Návrh optimalizace světelných bodů

Rozvaděč Sněhov

Obr. 1 – Navrhované úpravy ve Sněhově

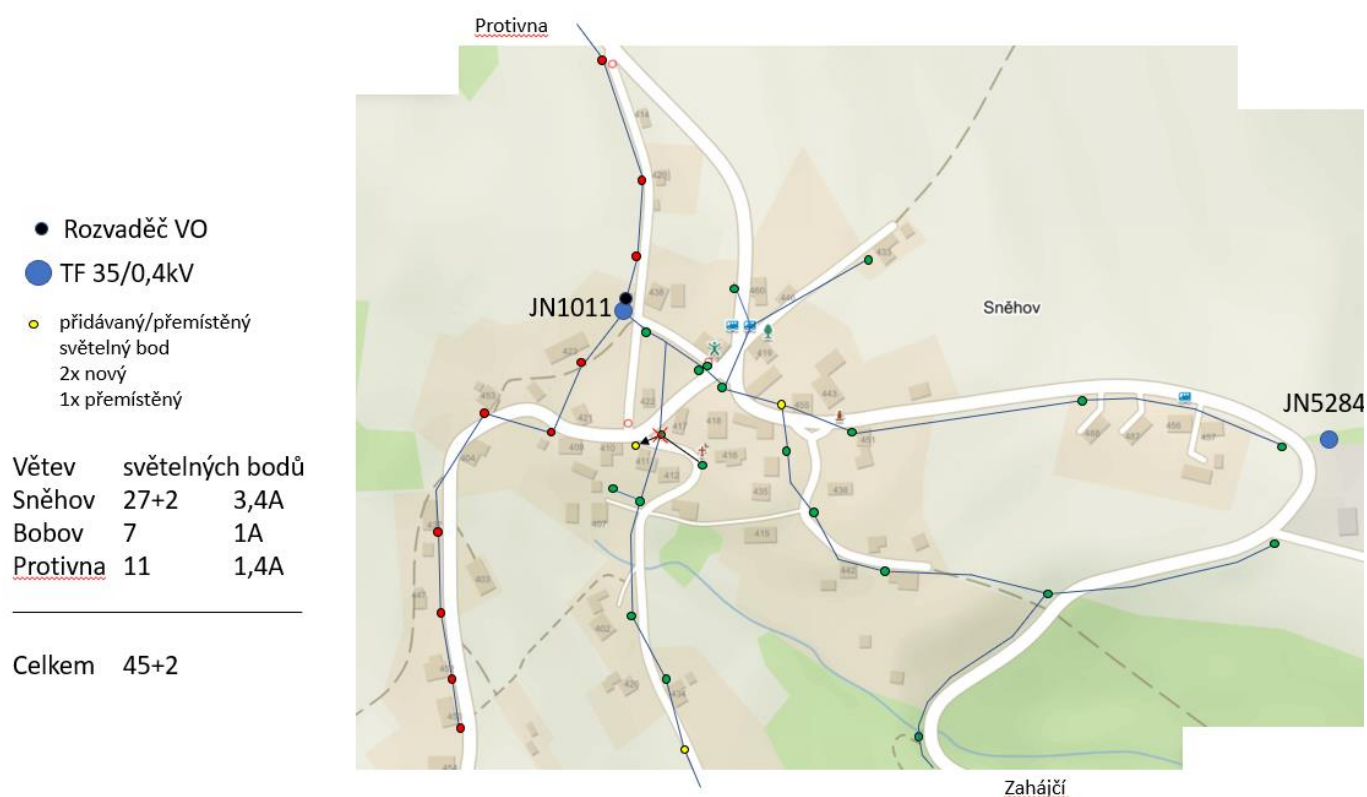
- 1) Přidat světelný bod na hlavní silnici na sloup u č.p. 455, dlouhý výložník
- 2) Přemístit světelný bod od č.p. 417 na sloup mezi č.p. 411 a č.p. 410. Nutno na sloup dotáhnout vedení VO, dlouhý výložník
- 3) Přidat světelný bod na jeden ze sloupů mezi č.p. 434 a č.p. 425 (toto není priorita)
